**Avis délibéré de la mission régionale d'autorité
environnementale de Bretagne sur le projet de
centrale photovoltaïque au sol sur la commune
du Folgoët (29)**

n° MRAe : 2022-010116

Plan masse du projet de centrale solaire

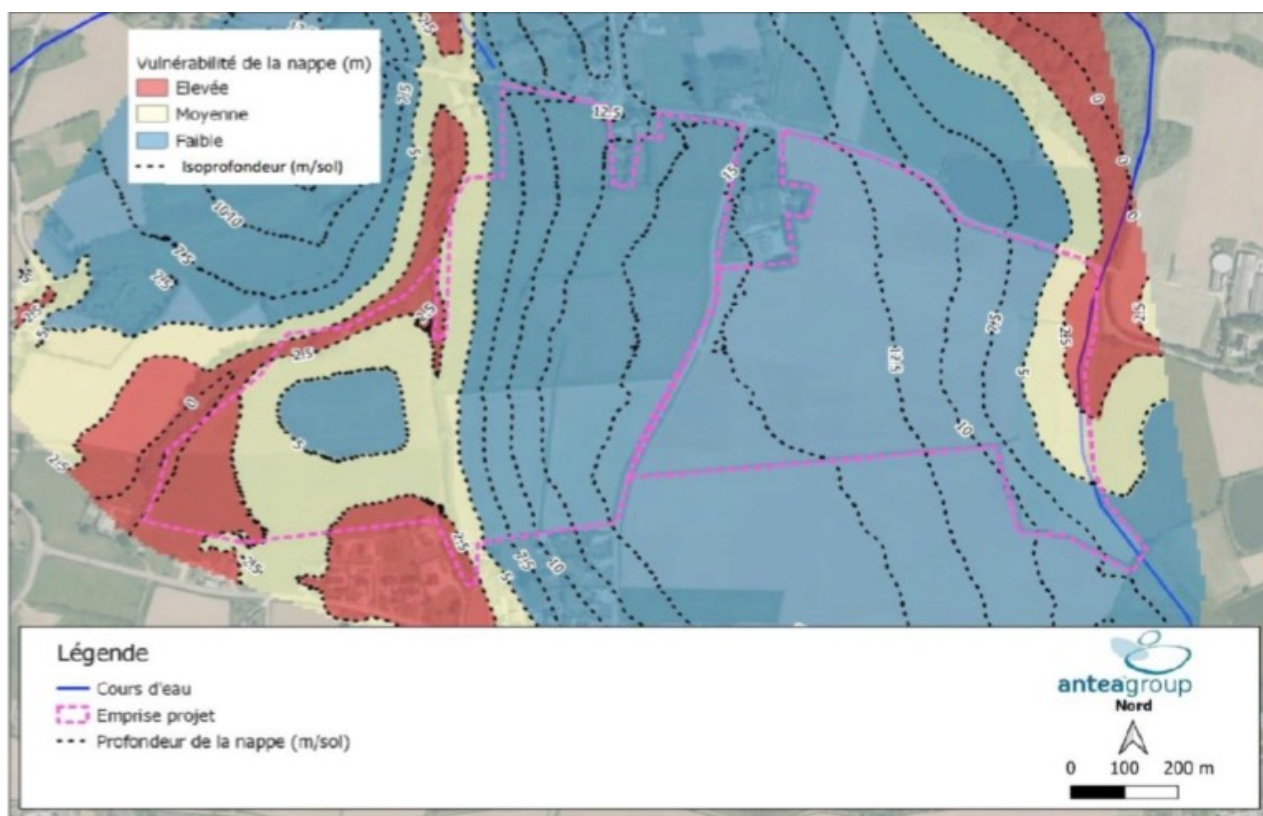
Il convient de renforcer l'analyse des incidences par des retours d'expérience tirés de projets similaires (effet sur la biodiversité, les nuisances sonores, le cadre de vie). En l'état, l'analyse des incidences apparaît très théorique. Compte-tenu de cet aspect, le suivi devra être particulièrement développé pour permettre une réelle identification d'incidences environnementales non prévues (nuisances sonores, éblouissement, biodiversité).

Le suivi est détaillé pour ce que le dossier présente comme trois « mesures » (la première concerne la qualité des eaux souterraines, la seconde le suivi hydraulique, et la dernière le suivi en phase exploitation). Pour le suivi de la « qualité des eaux souterraines », le pétitionnaire précise les modalités appliquées et les actions mises en œuvre en cas de constat d'incidences. Les dispositifs de « suivi hydraulique » (concernant les eaux de surface) et le « suivi en phase exploitation » (regroupant toutes les autres suivis à réaliser) ne sont pas très précis ni aussi détaillés. **Afin d'assurer l'efficacité du suivi, il convient d'étendre ce travail aux**

deux autres mesures, pour ce qui concerne les mesures prévues pour préserver la biodiversité et supprimer les nuisances aux riverains, en cas de constat d'incidences.

L'Ae recommande de renforcer le dispositif de suivi en précisant les mesures que le pétitionnaire compte mettre en œuvre en cas de constat d'incidences sur la biodiversité et de nuisances aux riverains (en phase chantier et exploitation).

Niveau de vulnérabilité de la nappe d'eau souterraine (source dossier)

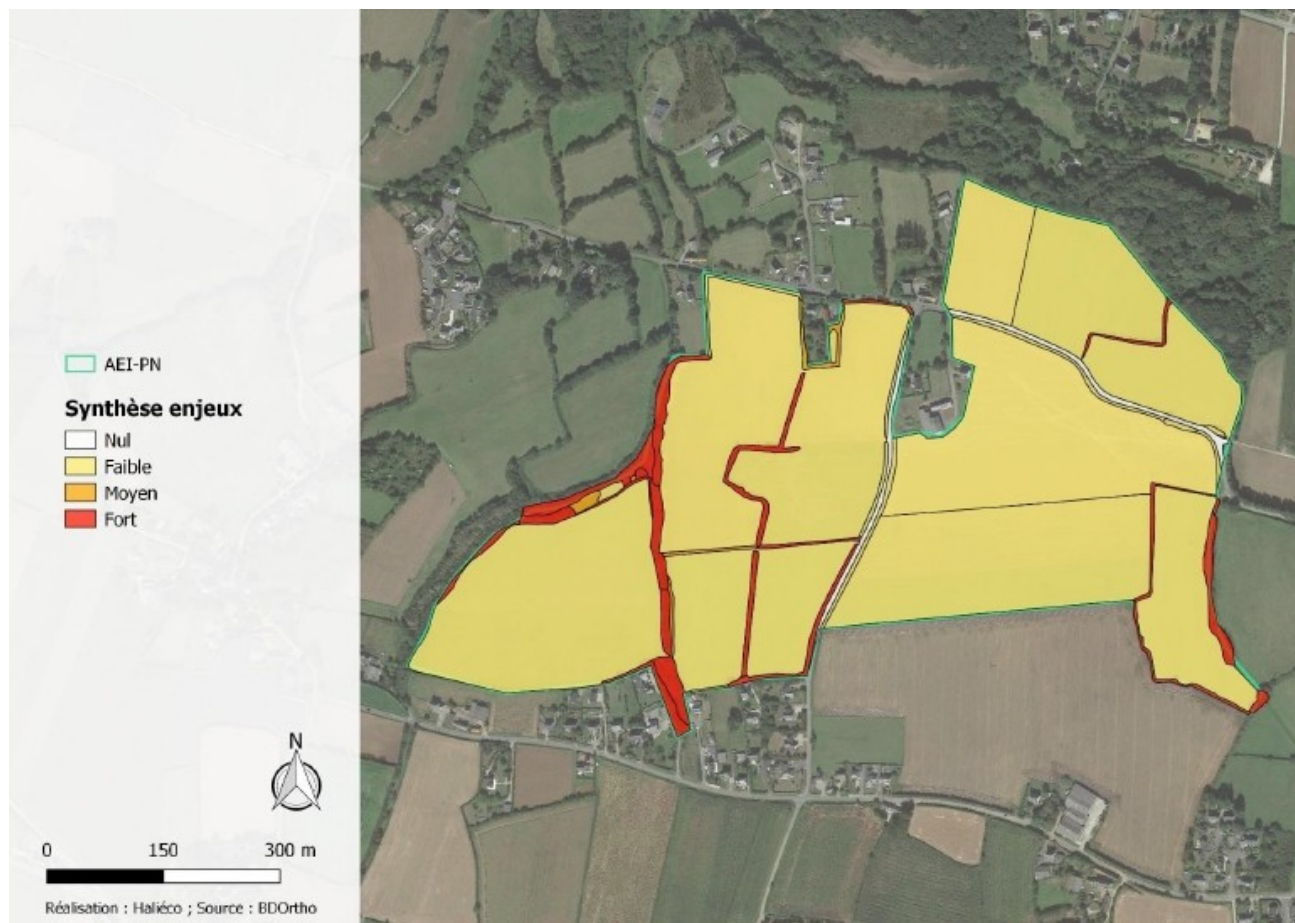
Le niveau de vulnérabilité de la nappe a été pris en compte par le porteur de projet qui a limité ses possibilités d'implantation de panneaux photovoltaïques. Dans les zones de vulnérabilités forte, aucun aménagement n'est retenu.

L'hydrogéologue recommande dans son étude d'interdire le stockage des hydrocarbures et des engins dans le périmètre de protection rapprochée. Cette préconisation n'a pas été reprise parmi les mesures de réduction que le porteur de projet s'engage à suivre. Par ailleurs, l'étude préconise également une cimentation rapide (dans les 24 h) pour les décaissements à l'aplomb des postes électriques. Le porteur de projet indique que les fondations des structures portant les panneaux solaires seront faites préférentiellement en pieux battus (pieux préfabriqués), mais n'écarte pas la possibilité de réalisation de pieux en béton par injection, pour laquelle il existe un risque d'infiltration de ciment. Un suivi fin des quantités utilisées doit permettre de limiter ce risque. La mesure R1.1d prévoit le rebouchage des piézomètres utilisés pour l'étude, et leur protection en cas de maintien sur site.

L'Ae recommande d'intégrer à la liste des mesures d'évitement et de réduction l'interdiction de stockage d'hydrocarbure et d'engins dans le périmètre de protection rapprochée.

Enjeu biodiversité dans la zone d'implantation du projet (source : dossier)

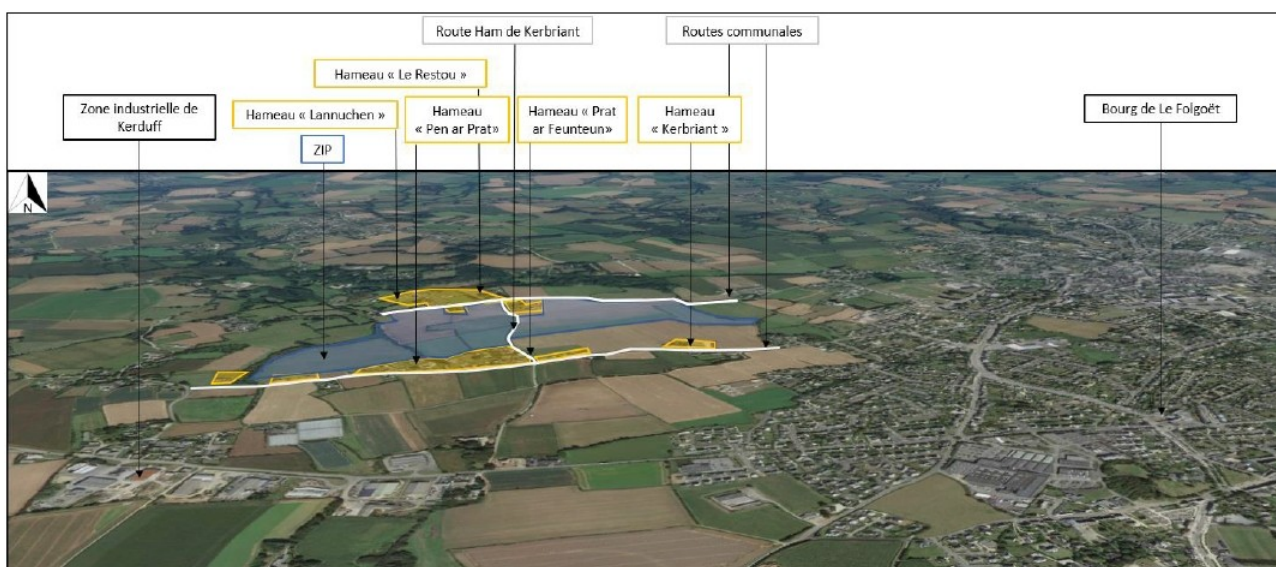
Les discussions concernant la trame verte et bleue ne sont pas conclusives quant à la présence d'éventuels corridors écologiques, et les aspects liés aux fonctionnalités de ces corridors ne sont pas traités. Compte-tenu de la présence de cours d'eau et de bois au nord du site, l'existence de connexions écologiques au sein de la zone d'implantation du projet est possible.

La quasi-totalité des haies existantes sera conservée (24 m de haies supprimés), et 1 115 m de haies seront plantés pour réduire la visibilité de la centrale, ce qui aura un effet potentiellement bénéfique pour la biodiversité. Le projet évite les zones humides, et plus généralement toutes les « zones à enjeux environnementaux et paysagers majeurs » (zones en rouge dans la carte ci-dessus).

L'Ae recommande de renforcer l'analyse des fonctionnalités écologiques potentielles de la zone vis-à-vis de la trame verte et bleue locale et de prévoir des mesures appropriées si la trame verte et bleue est affectée par la réalisation du projet.
